# PLAN LOCAL D'URBANISME DE REIMS

Additif au rapport de présentation

Modification n°2

GRAND  
REIMS  
COMMUNAUTÉ URBAINE

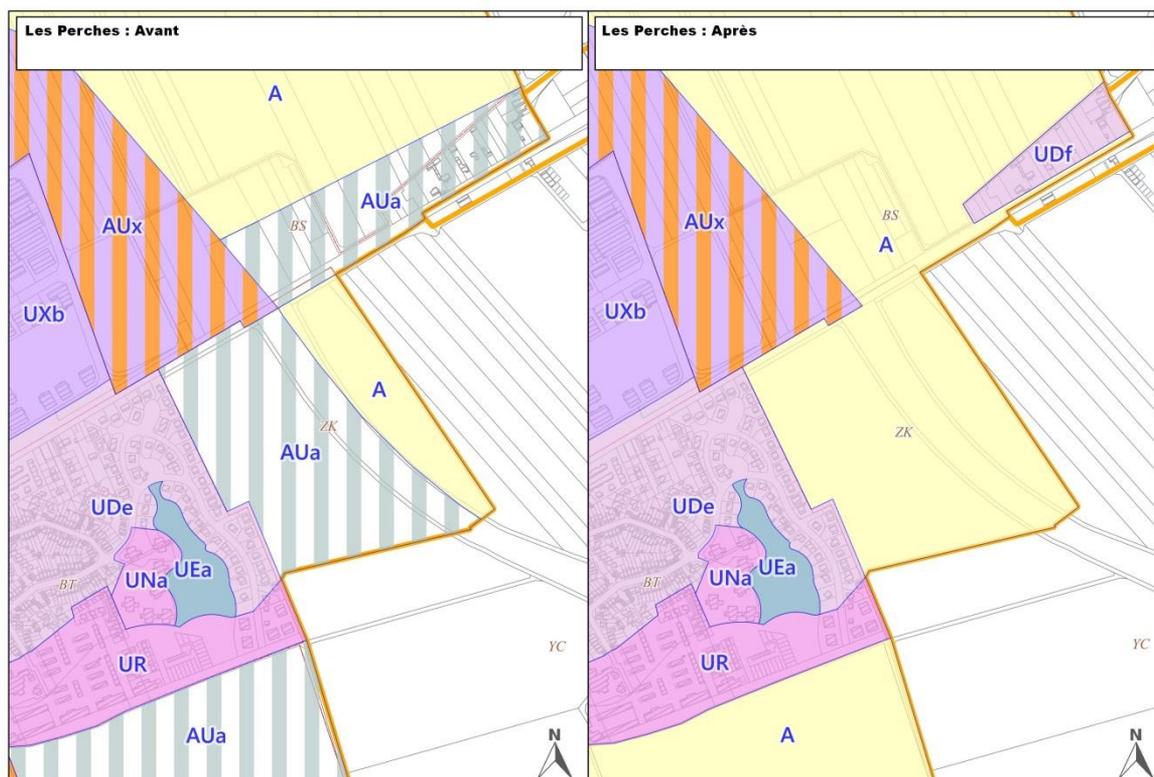
La présente modification a pour effet de reclasser plus de 104 ha de zones AU en zones A, à l'Est de la commune, sur la totalité du site des « Grèves » (28 ha environ) et sur une grande partie du site « Les Hauts de Cernay » (63 ha environ). Sont également reclassés des terrains non bâtis classés en AU situés de part et d'autre de la route de Witry (12 ha environ).

Les parcelles BW5, BW14, CP 54 et CP 55 - qui font l'objet d'un permis d'aménager - la parcelle BW6 située entre ces derniers terrains et la voie ferrée sont toutefois maintenues en AU. Les secteurs bâtis du Linguet et de la Saboterie sont reclassés en U (voir ci-après). Il en est de même du site « Les Perches », qui fera l'objet d'un Périmètre d'Attente de Projet d'Aménagement Global (PAPAG, voir ci-après).

Les Hauts de Cernay – nouvelles orientations graphiques

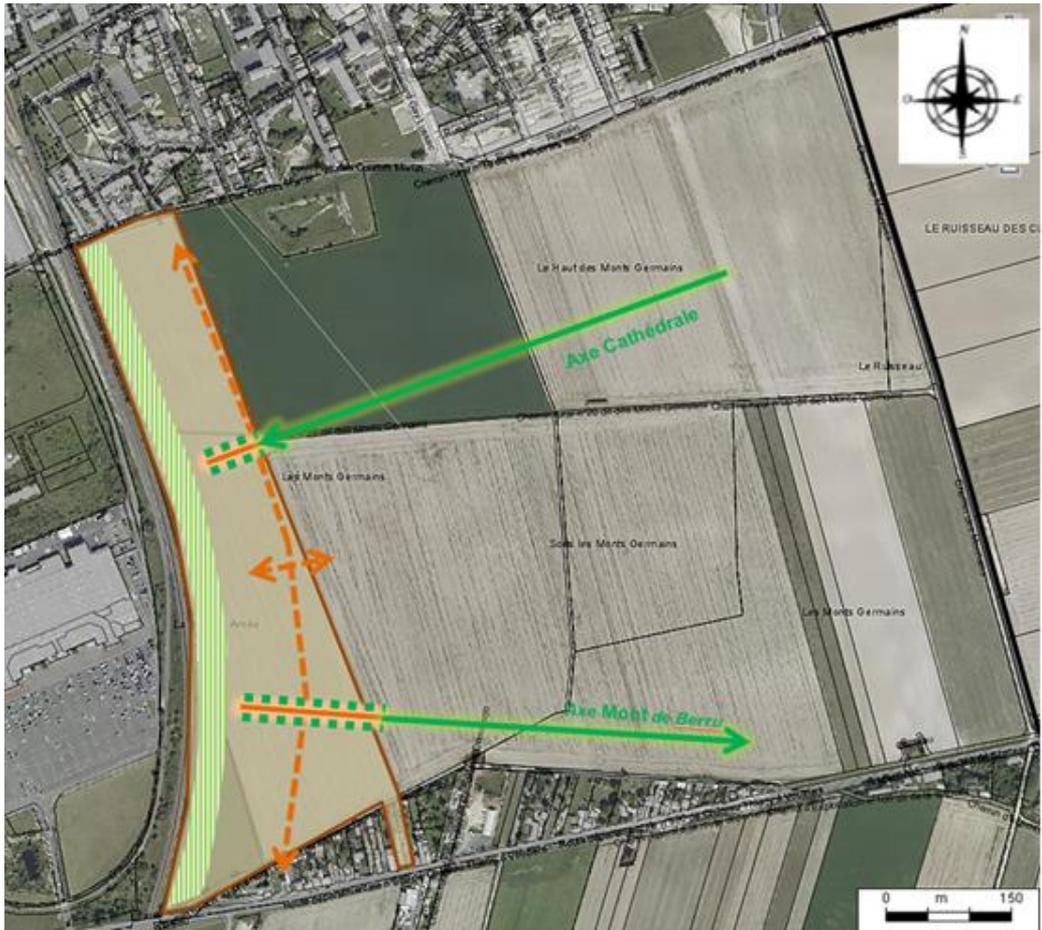
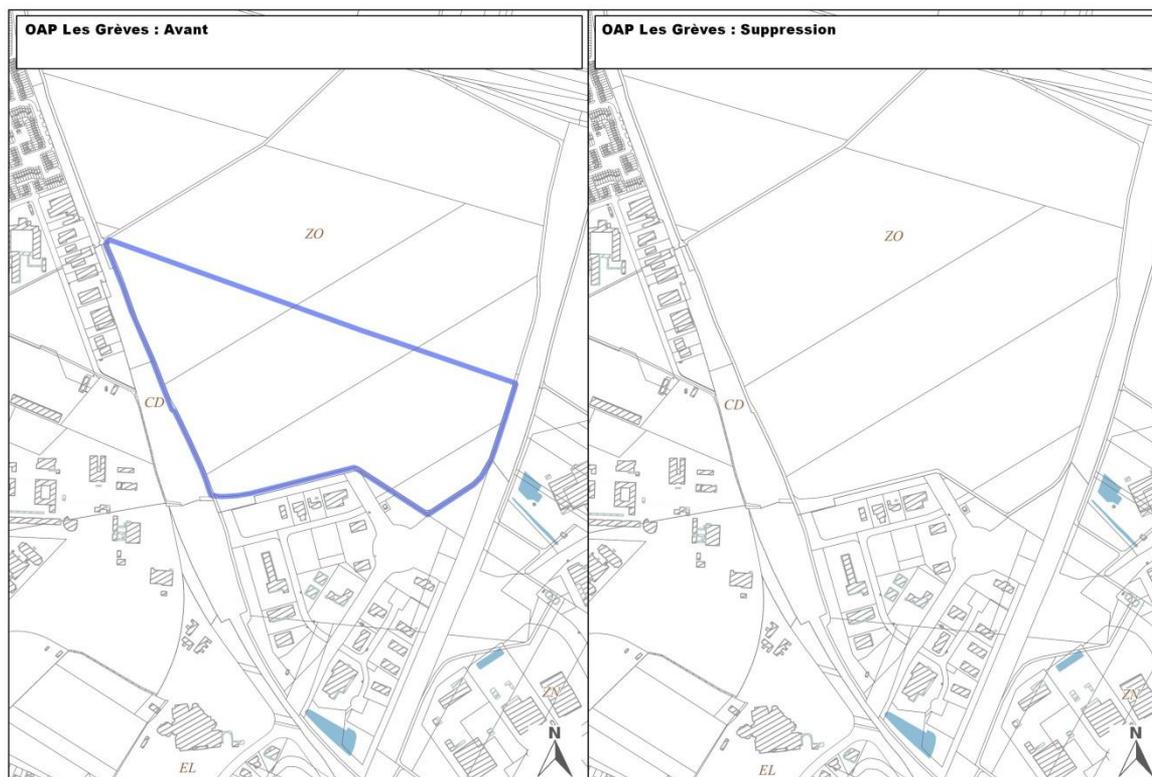
PLU en vigueur	Modifications apportées
<p>(p 51)</p> <p><b>2.11. Les Hauts de Cernay</b></p> <p><b>Contexte</b></p> <p>Ce secteur de 80 ha, occupé aujourd'hui par des terres agricoles, est situé entre le quartier des Epinettes au Nord et la route de Cernay au Sud. Il inclut des terrains situés au lieu-dit La Saboterie, voués à permettre la desserte du site depuis la route de Cernay.</p> <p>Le secteur des Hauts de Cernay sera divisé en deux phases d'urbanisation d'environ 40ha, de part et d'autre de la future liaison structurante entre le boulevard des Tondeurs et la route de Cernay inscrite au PDU (variante 2 du bloc de contournement Est), en prolongement du boulevard Gay Lussac.</p> <p>Afin de répondre aux besoins en termes de logements et d'activités, une première phase d'urbanisation est envisagée à l'Ouest de cette infrastructure, jusqu'aux limites de la voie ferrée. Ce secteur est destiné à accueillir un quartier mixte, mettant en œuvre de manière phasée des programmes de logements et une offre d'activités et de commerces dans une optique de développement durable. Il devra s'inscrire dans la continuité du projet de renouvellement en cours sur le quartier des Epinettes et son liaisonnement, si ce n'est physique mais tout du moins visuel avec l'Ecoquartier Rémavert, sera un enjeu majeur.</p> <p>La desserte de ce secteur agricole est aujourd'hui inexistante, le secteur étant bordé au Nord par la rue des Courtes Martin et au Sud par la route de Cernay. Il s'agira de s'appuyer sur la réalisation de la liaison structurante entre le boulevard des Tondeurs et la route de Cernay, qui traversera le futur quartier.</p>	<p>(p 51)</p> <p><b>2.11. Les Hauts de Cernay</b></p> <p><b>Contexte</b></p> <p>Ce secteur <del>de 80</del> d'environ 12 ha, occupé aujourd'hui par des terres agricoles, est situé entre le quartier des Epinettes au Nord et la route de Cernay au Sud. Il inclut, <del>le long de la route de Cernay, un triangle d'environ 4 ha accueillant de l'habitat hétérogène, le lieu-dit La Saboterie,</del> des terrains situés lieu-dit La Saboterie, voués à permettre la desserte du site depuis la route de Cernay.</p> <p><del>Le secteur des Hauts de Cernay sera divisé en deux phases d'urbanisation d'environ 40ha, de part et d'autre de la future liaison structurante entre le boulevard des Tondeurs et la route de Cernay inscrite au PDU (variante 2 du bloc de contournement Est), en prolongement du boulevard Gay Lussac.</del></p> <p>Le secteur des Hauts de Cernay sera ouvert à urbanisation dans un délai de cinq ans maximum à compter de l'approbation de la modification n°2 du PLU de Reims.</p> <p><del>Afin de répondre aux besoins en termes de logements et d'activités, une première phase d'urbanisation est envisagée à l'Ouest de cette infrastructure, jusqu'aux limites de la voie ferrée.</del> Ce secteur est destiné à accueillir un quartier mixte, mettant en œuvre de manière phasée des programmes de logements et une offre d'activités et de commerces dans une optique de développement durable. Il devra s'inscrire dans la continuité du projet de renouvellement en cours sur le quartier des Epinettes et son liaisonnement, si ce n'est physique mais tout du moins visuel avec l'Ecoquartier Rémavert, sera un enjeu majeur.</p> <p>La desserte de ce secteur agricole est aujourd'hui inexistante, le secteur étant bordé au Nord par la rue des Courtes Martin et au Sud par la route de Cernay. Il s'agira de s'appuyer <del>sur la réalisation de la liaison structurante entre le boulevard des Tondeurs et la route de Cernay, qui traversera le futur quartier</del> sur un accès depuis la route de Cernay.</p>

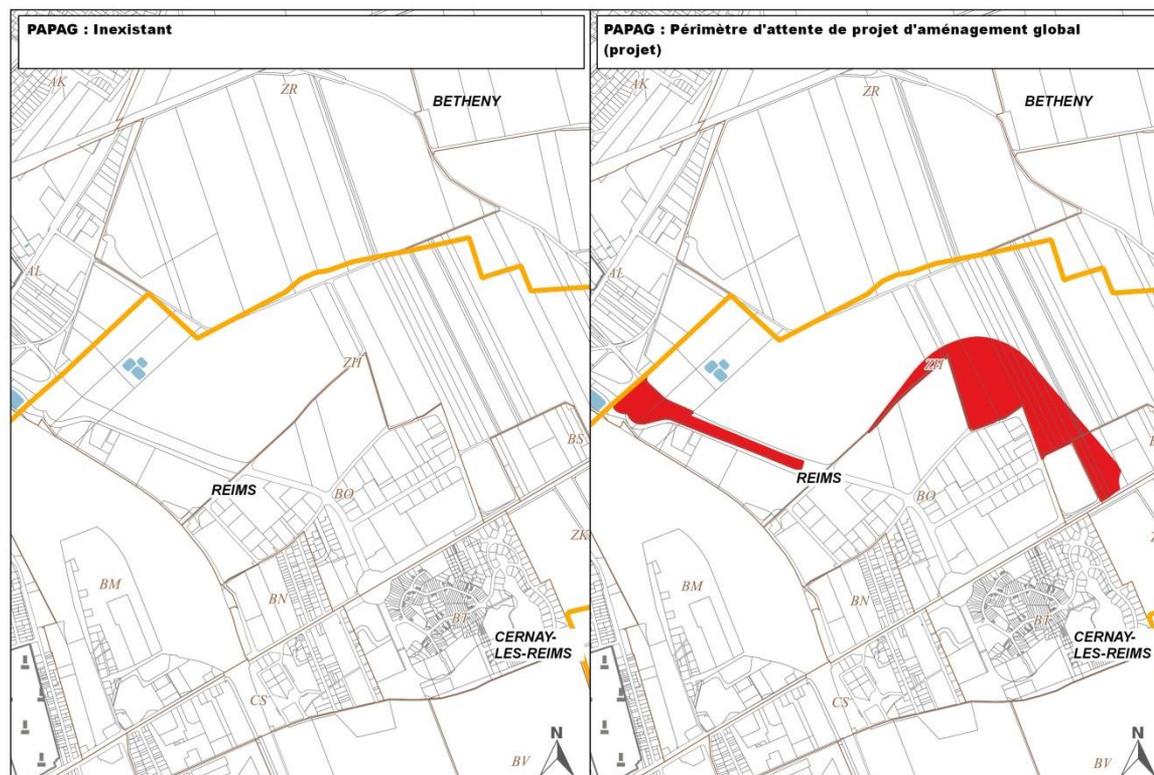
- l'emprise de la liaison Tondeurs – A34.
- La parcelle ZH90, qui fait l'objet d'un permis de construire, et les parcelles environnantes (ZH26, 88, 89 et 95)

Il est proposé d'instaurer ce PAPAG pour une durée de cinq ans, qui permet d'intégrer pleinement l'ensemble des enjeux et des obligations liées à la mise en œuvre de la loi n° 2021-1104 du 22 août 2021 portant lutte contre le dérèglement climatique et renforcement de la résilience face à ses effets.

Le seuil au-delà duquel les constructions ou installations sont interdites est fixé à 20 m<sup>2</sup> de surface de plancher ou d'emprise au sol. C'est un seuil au-delà duquel les constructions sont jugées suffisamment importantes pour requérir le dépôt d'un permis de construire ou nécessiter le recours à un architecte.

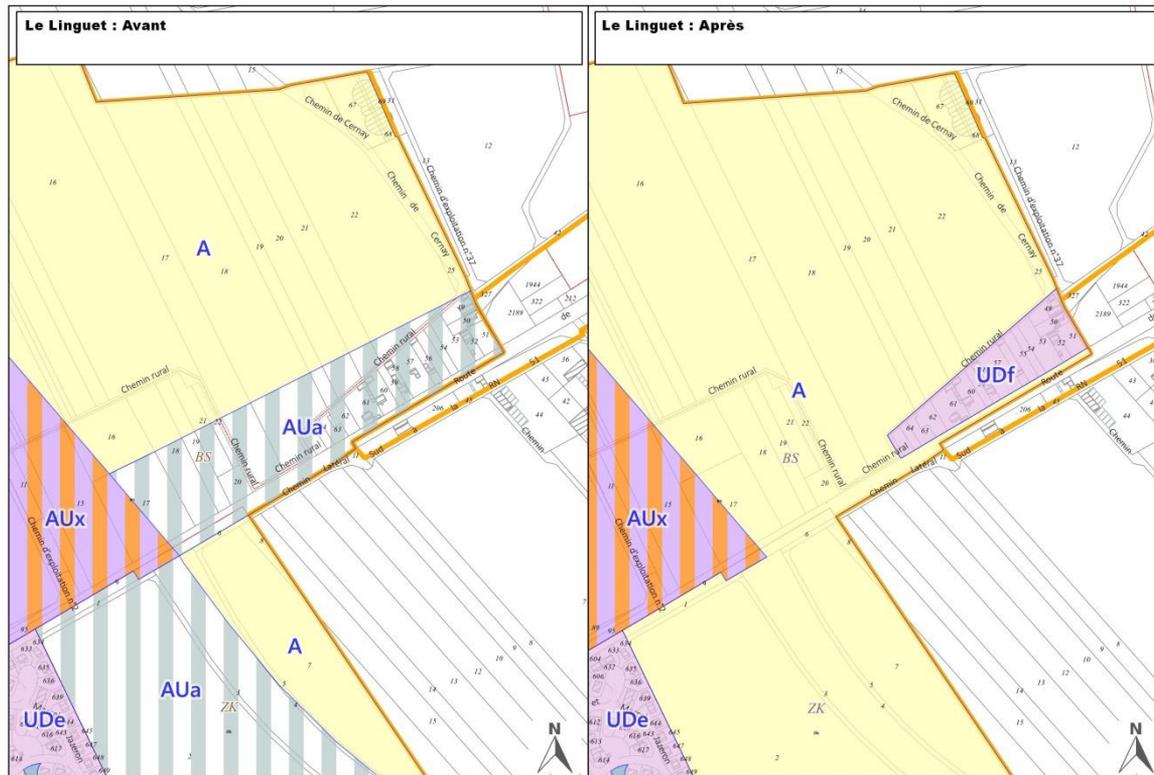
- Pour le Linguet : le nouveau sous-secteur de 1,53 ha a pour limites la route de Witry et le chemin rural cernant le lieu-dit
- Pour la Saboterie, le nouveau sous-secteur de 4,35 ha a pour limites la route de Cernay et les chemins ruraux dit « ancien chemin de Reims à Cernay-lès-Reims » et « ancien chemin de Reims à Nogent-l'Abbesse ». Toutefois, les parcelles CP 54 et CP 55 ayant vocation à desservir le futur quartier mixte implanté sur les parcelles BW5 et BW14, il est proposé de maintenir ces parcelles en zone 1AUb, soit le même classement que ces dernières.

Le règlement de la zone UD autorise les constructions de toute nature, à l'exception du stationnement de caravanes hors des terrains aménagés, les terrains de camping et de caravanning, les habitations légères de loisirs, l'ouverture et l'exploitation de carrières, les constructions de garages en bande disposant d'un accès individuel sur le domaine public et la création d'installations classées soumises à autorisation. Ce nouveau classement permet ainsi la construction de maisons individuelles, ce qui permettra de combler les dents creuses des lieux-dits.

Afin de tenir compte du tissu existant, il est proposé de créer des dispositions spécifiques au sous-secteur UDf :

- Article 4 relatif aux implantations des constructions par rapport aux limites séparatives : au vu de la configuration des parcelles, les constructions pourront s'implanter soit d'une limite à l'autre, soit sur l'une des limites, la distance à l'autre étant au moins égale à 3 m, soit sur aucune des limites séparatives, la distance à celle-ci étant au moins de 3 m. Des exceptions sont accordées pour les extensions, annexes et abris de jardin.
- Article 8 relatif aux hauteurs : conformément aux hauteurs maximales des constructions observées dans ces deux lieux-dits, il est proposé de les limiter à 9 m au faitage ou à l'acrotère. Une tolérance de 2m est accordée pour les constructions avec toitures à pentes. Cela correspond par ailleurs aux règles actuellement applicables en AUa.

### Emplacement réservé n°1 (plans de zonage 7 et 11)

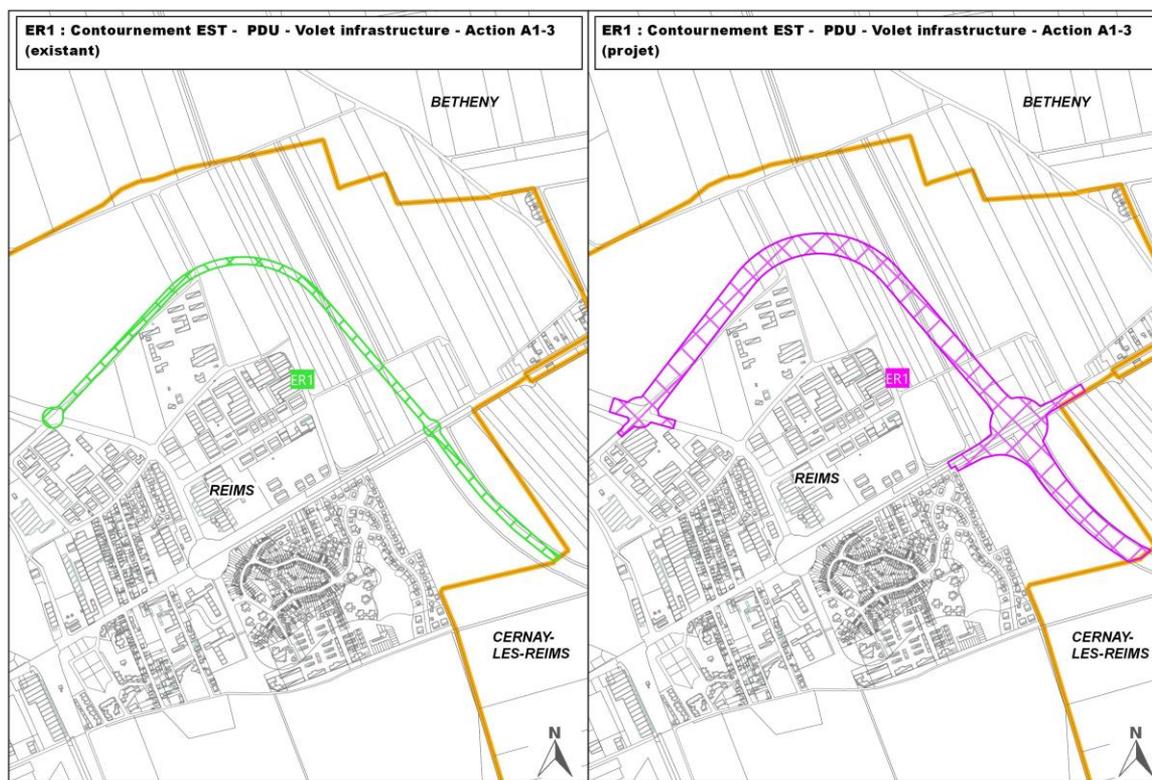
L'emprise de l'emplacement réservé n°1 relatif au contournement Est doit être modifiée pour tenir compte des futurs flux de déplacements, du futur profil de voirie en 2x2 voies, et de la prise en compte des nécessaires aménagements piétons, cyclables et paysagers. La largeur des voies est ainsi revue, ce qui impose un élargissement du tracé. Cette modification ne porte pas atteinte à la compatibilité avec le Plan de Déplacement Urbains, les objectifs listés ci-avant restent identiques. Le projet de liaison est soumis à étude d'impact, dossier loi sur l'eau et étude préalable pour les mesures compensatoires pour les terrains agricoles. Le résultat de ces études sera soumis pour avis ou accord aux autorités compétentes.

Emplacement réservé n°17 (plans de zonage 6 et 10)

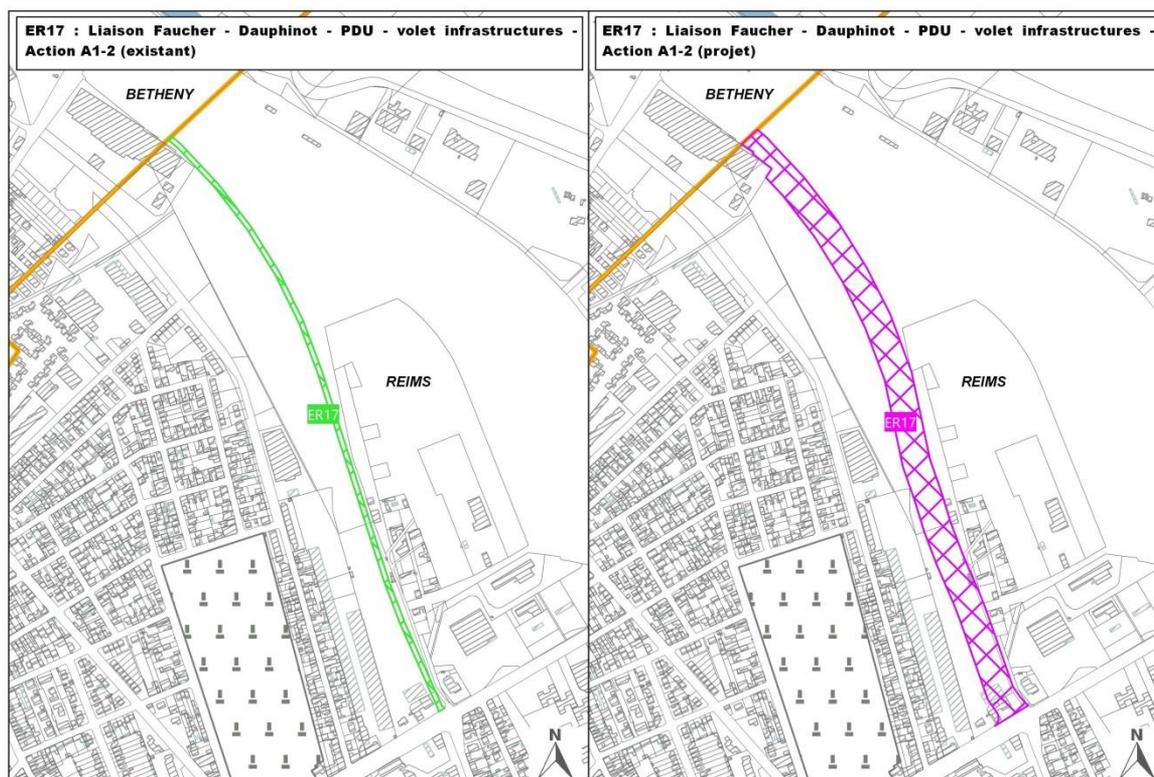
L'emprise de l'emplacement réservé n°17, relatif à la liaison Faucher - Dauphinot, doit être modifiée pour tenir compte des futurs flux de déplacements, du futur profil de voirie en 2x1 voie avec la mise en place de contre-allées le long de la voirie principale, et de la prise en compte des nécessaires aménagements piétons, cyclables et paysagers. La largeur des voies est ainsi revue, ce qui impose un élargissement du tracé. Cette modification ne porte pas atteinte à la compatibilité avec le Plan de Déplacement Urbains, les objectifs listés ci-avant restent identiques.

Emplacement réservé n°24 (plans de zonage 19 et 20)

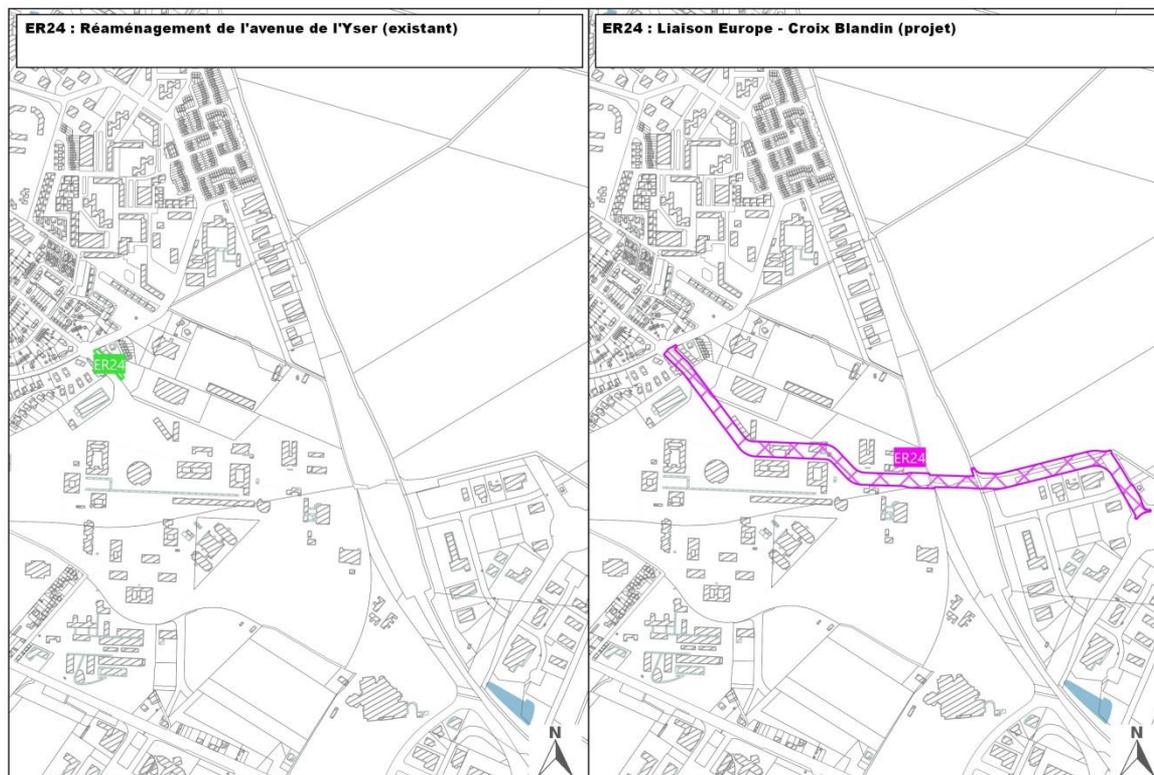
Le tracé de l'emplacement réservé n°24 relatif au réaménagement de l'avenue d'Yser, est intégralement revu, pour correspondre au nouveau projet de liaison viaire Europe / Croix Blandin. Celle-ci a vocation à renforcer les déplacements entre le secteur d'activités économiques Croix Blandin et les quartiers Est de la ville, et permet par ailleurs d'ouvrir encore davantage le campus universitaire Moulin de la Housse aux quartiers environnants. Cette nouvelle liaison pourrait par ailleurs intégrer sur tout ou partie de son emprise une ligne de bus à haut niveau de service, qui offrira un nouveau mode de transport collectif performant aux habitants et aux entreprises. Son tracé reliera l'avenue d'Yser et le Rond-Point de la Défense, d'une part, et le Rond-Point du 161<sup>ème</sup> escadron du Régiment d'Artillerie Française, et traversera le campus du Moulin de la Housse et franchira la voie ferrée. Sa dénomination est modifiée en « Liaison Europe / Croix Blandin », pour être plus compréhensible par le public.

Emplacement réservé n°38 (plans de zonage 19 et 20)

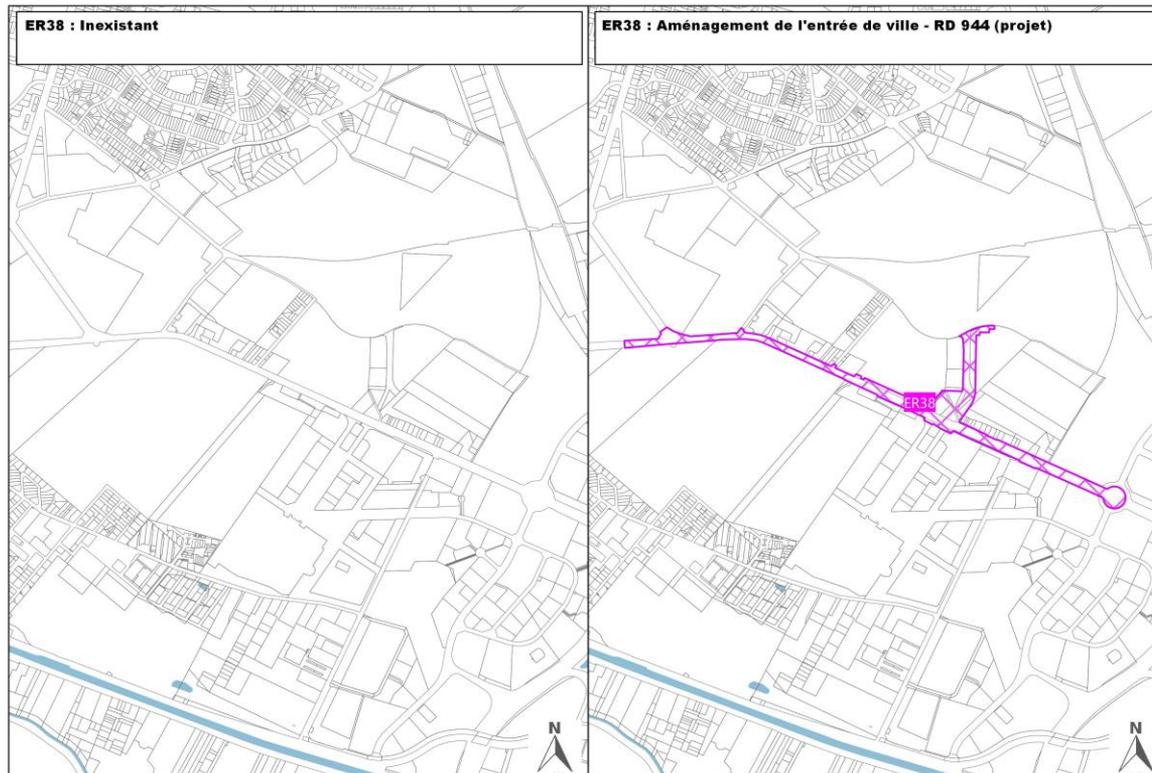
L'emplacement réservé n°38 est créé afin de permettre une liaison structurante directe entre la RD944 / Avenue Henri Farman et le campus universitaire Moulin de la Housse. A l'image de l'emplacement réservé n°24 relatif à la liaison Europe / Croix Blandin, cet emplacement réservé vise à ouvrir encore davantage le campus aux quartiers environnants. Cet emplacement réservé est créé au bénéfice de la communauté urbaine du Grand Reims, compétente en la matière.
